DELIBERAZIONE DELLA GIUNTA REGIONALE 27 marzo 2023, n. 361

ID 7928 - Valutazione di Impatto Ambientale ai sensi dell'art. 23 del d. lgs. 152/2006 e s.m.i. - Progetto Definitivo "Linea Taranto - Brindisi - Nuova Stazione di Taranto Nasisi - Proponente: Rete Ferroviaria Italiana S.p.A. Parere favorevole condizionato della Regione Puglia. -

PARERE TECNICO*Ex art. 7 co. 3 dell'Allegato alla DGR 2100/2019*

OGGETTO: ID 7928 - Valutazione di Impatto Ambientale ai sensi dell'art. 23 del d. lgs. 152/2006 e s.m.i. - Progetto Definitivo "Linea Taranto – Brindisi – Nuova Stazione di Taranto Nasisi.

Estratto dalla cartografia del PRG del Comune di Taranto – tavola 5 foglio 2

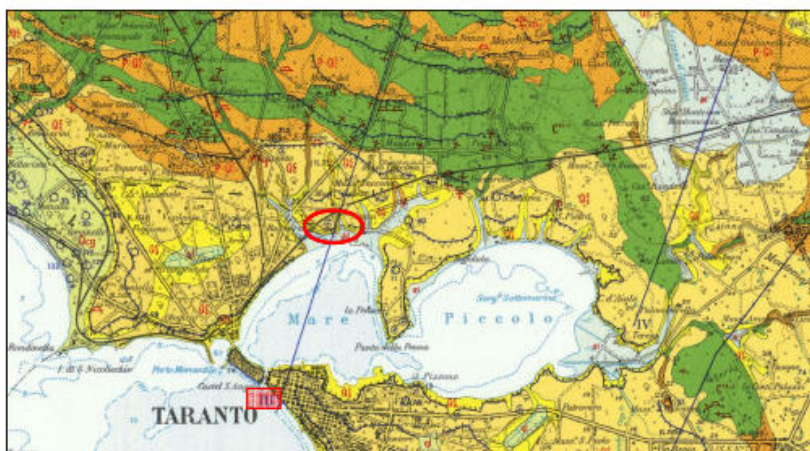
L'elaborato grafico "Planimetria di PRG Stazione di Taranto-Nasisi" (codice IA8E00D78P7IF0003001A) non consente di inquadrare le opere sulla cartografia del PRG suddetto; a detta del Proponente l'area di

intervento ricade principalmente in area classificata come “B3 – zonaferroviaria”, disciplinata dall’art. 30 delle N.T.A. e in parte residuale in “D7 – zonaresidenziale-legge 167” disciplinata dall’art. 47 delle N.T.A.:

Figura 2-27: Dettaglio del Parco Naturale Regionale “Mar Piccolo” in prossimità del progetto

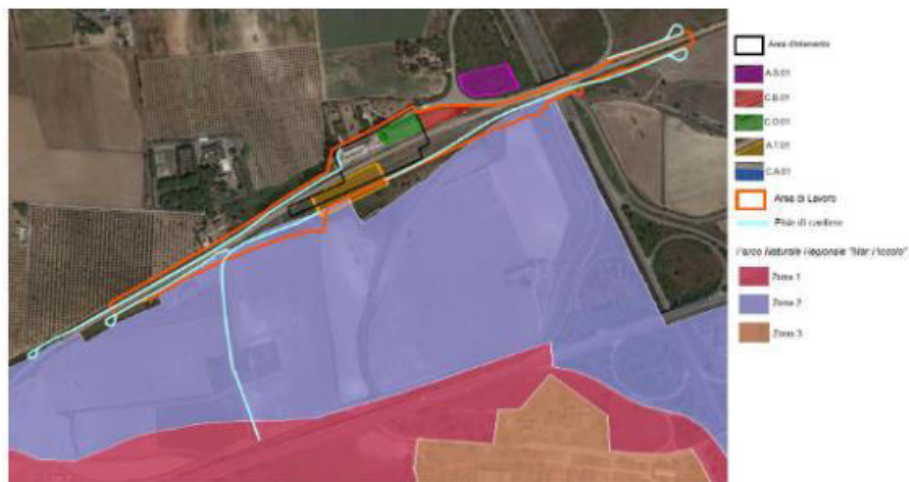
Parte dell’area di cantiere AT.01 (area tecnica) ricade all’interno del Parco Naturale Regionale “Mar Piccolo”; analogamente, sia l’area di lavoro, sia le piste di cantiere interessano parzialmente l’area naturale suddetta, come rappresentato nella successiva immagine tratta dagli elaborati progettuali.

Concentrazione media annua di PM10 in corrispondenza delle aree di cantiere CB.01, CO.01, AT.01 e AS.01

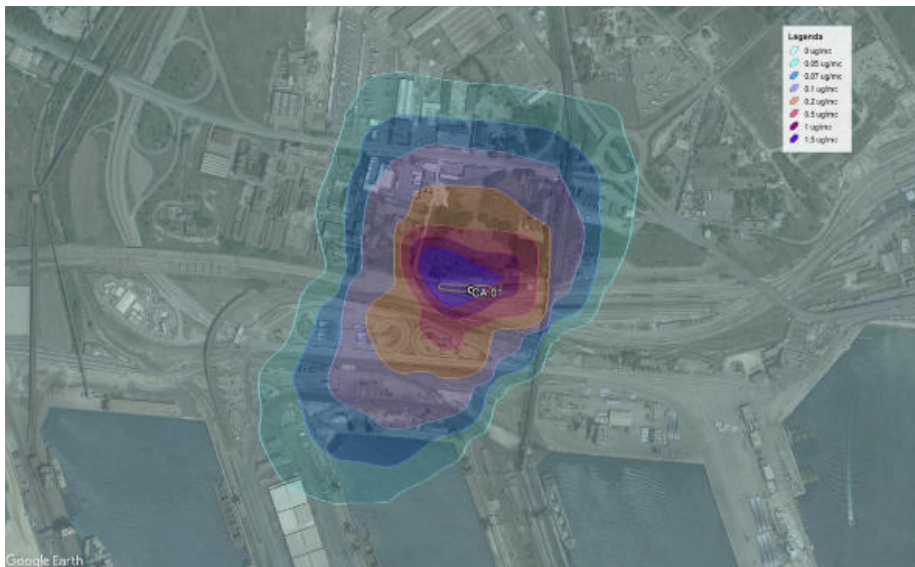
il Proponente elabora diverse simulazioni per poter stimare l'andamento delle concentrazioni di PM10 date dalle aree di cantiere del progetto in esame, concludendo che «gli impatti correlati alla componente atmosfera non risultino tali da produrre scenari preoccupanti dal punto di vista delle indicazioni normative vigenti in materia di inquinamento atmosferico».

Si ritiene condivisibile quanto affermato anche in considerazione dell'adozione delle seguenti mitigazioni in fase di cantiere:
